女川原子力発電所2号炉
地盤(敷地周辺の地質・地質構造)について
～主な断層の評価及び連動評価～
(令和元年9月27日審査会合資料 一部修正)

令和元年11月6日
東北電力株式会社

審査会合におけるコメント

地盤(敷地周辺の地質・地質構造)の全体概要 【敷地周辺陸域(敷地から半径約30kmの範囲)の活断層評価の概要】

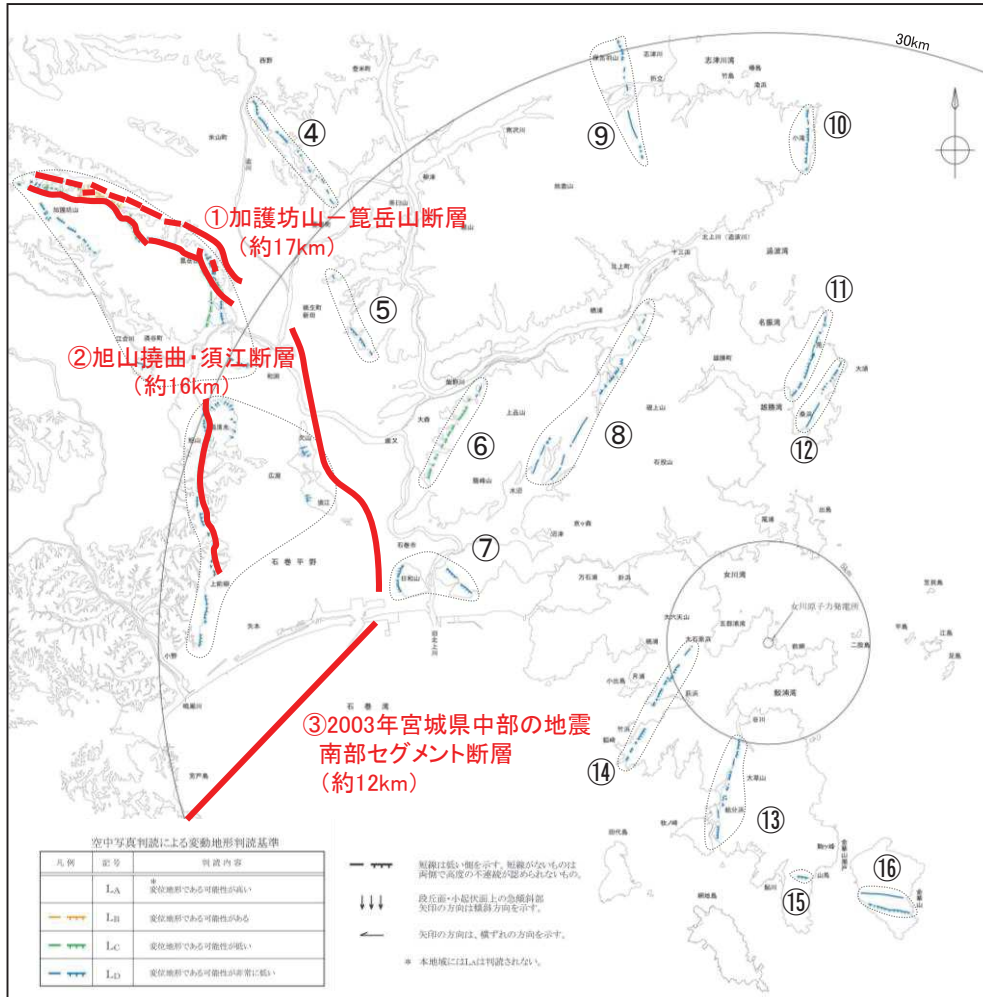
No.	審査会合におけるコメント(令和元年7月26日)
S188	•説明上の重要性及び申請書への記載を踏まえて、資料の構成を整理すること。
S192	•敷地周辺の地質・地質構造の資料における申請時からの主な変更内容のうち、F-6断層～F-9断層の評価概要については、断層長さだけでなく位置も変更になっていることから、断層分布の新旧比較図を再掲すること。
S193	•敷地周辺の地質・地質構造の半径30km以遠の活断層評価の概要に示されている断層分布図等、双葉断層や福島盆地西縁断層帯のように重要な断層の表示が途中で途切れているものについては、図を修正すること。

コメントS188

地盤(敷地周辺の地質・地質構造)の全体概要【敷地周辺の活断層評価の概要】

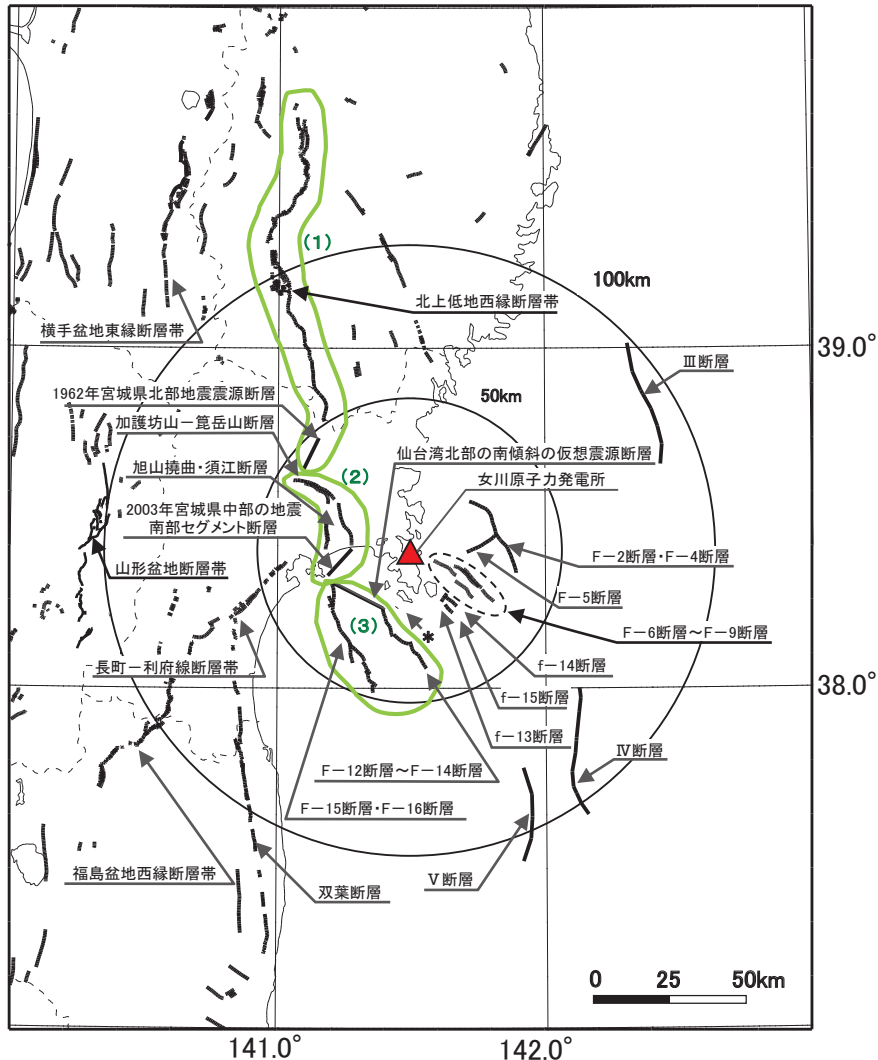
コメントS193

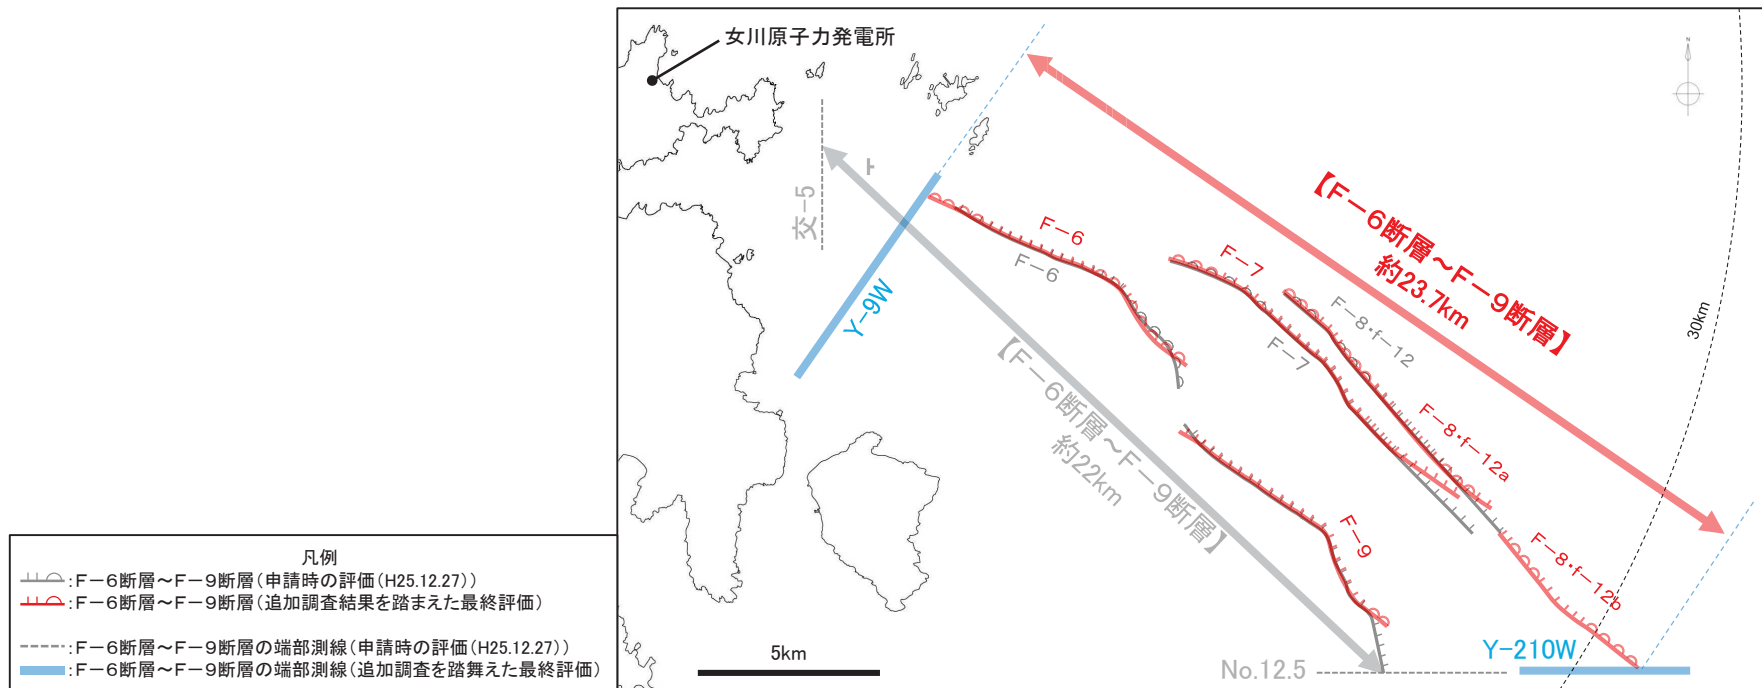
コメントS192

1.3.4 上品山西断層【ルートマップ】

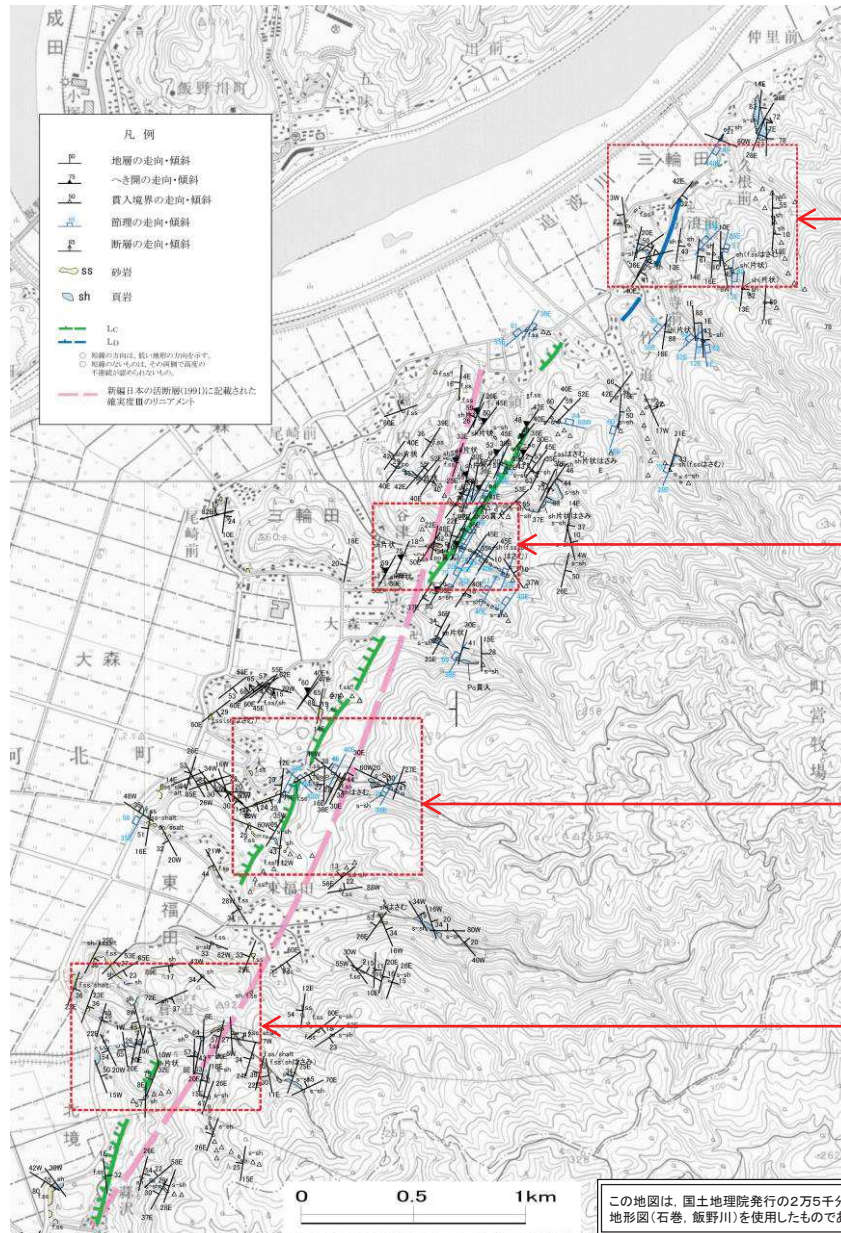
コメントS188

リニアメント北端部のルートマップ及び沢沿い露頭位置断面図

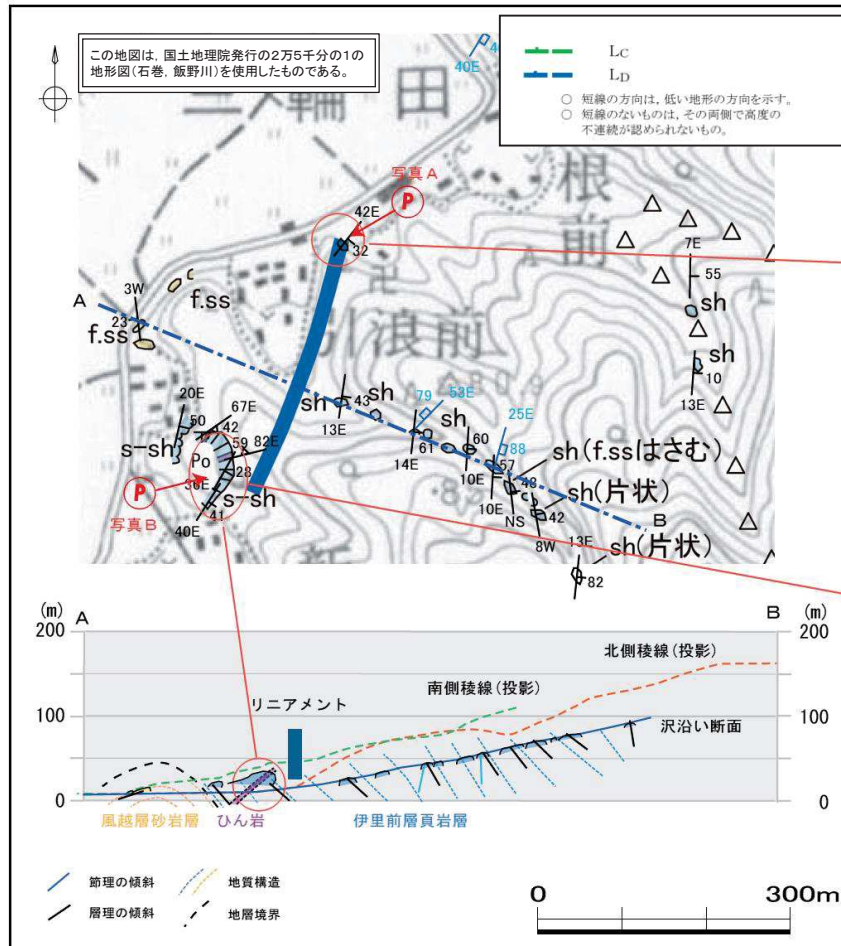
コメントS188

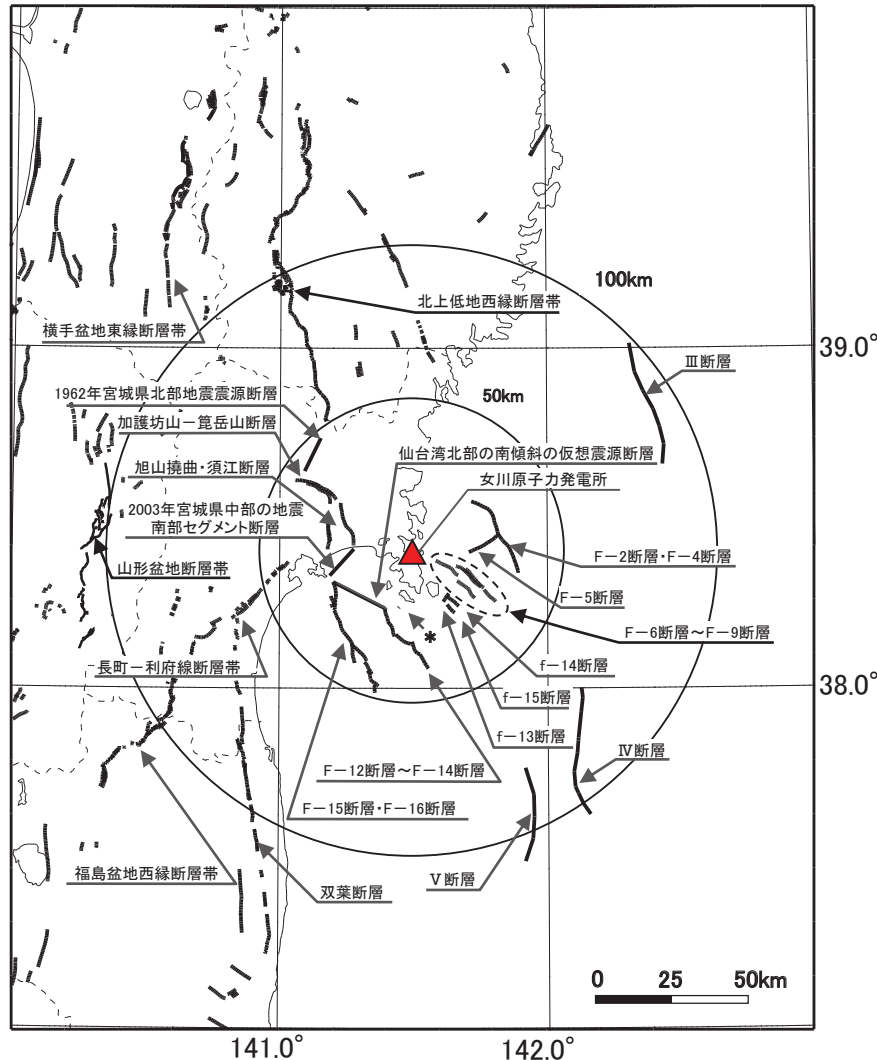
コメントS193
